改善箇所説明図

不具合発生箇所の構造、装置又は性能の状況及びその原因

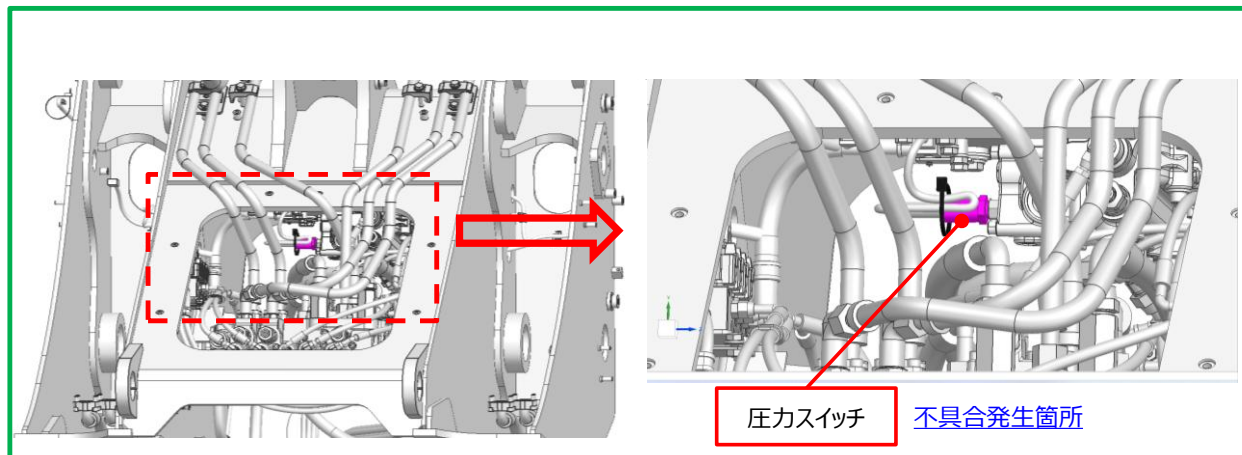
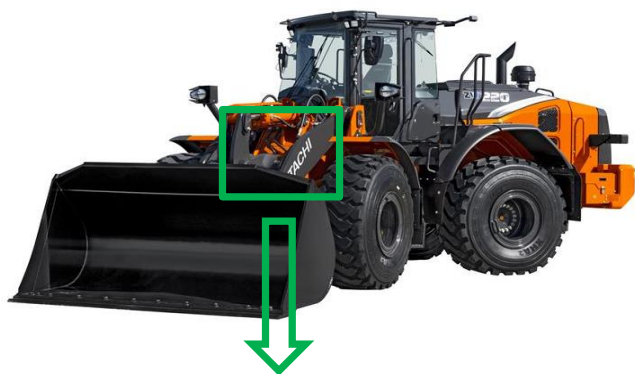
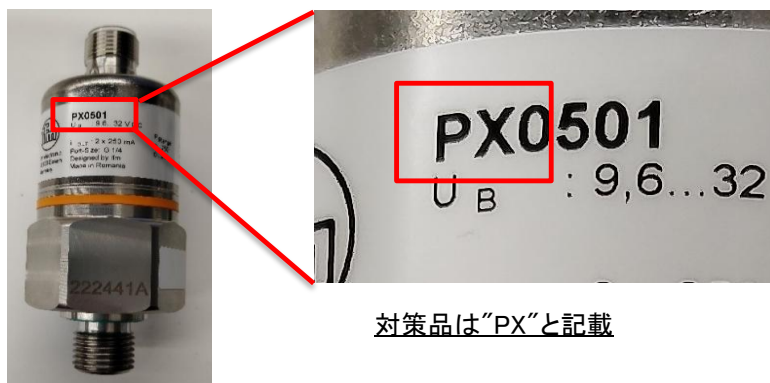
ショベル・ローダーのエマージェンシーステアリングシステムの圧力スイッチにおいて、耐久性の検討が不十分なため、高周期の電源電圧変動が発生したときに、圧力スイッチ内部のIC が破損することがある。そのため、エマージェンシーステアリングシステムの警告灯が点灯し、エマージェンシーステアリングが自動的に作動しないおそれがある。

全車両、圧力スイッチを対策品に交換する。

識別: センサ型式先頭の英語二文字で識別する。

対策品は“PX”と記載
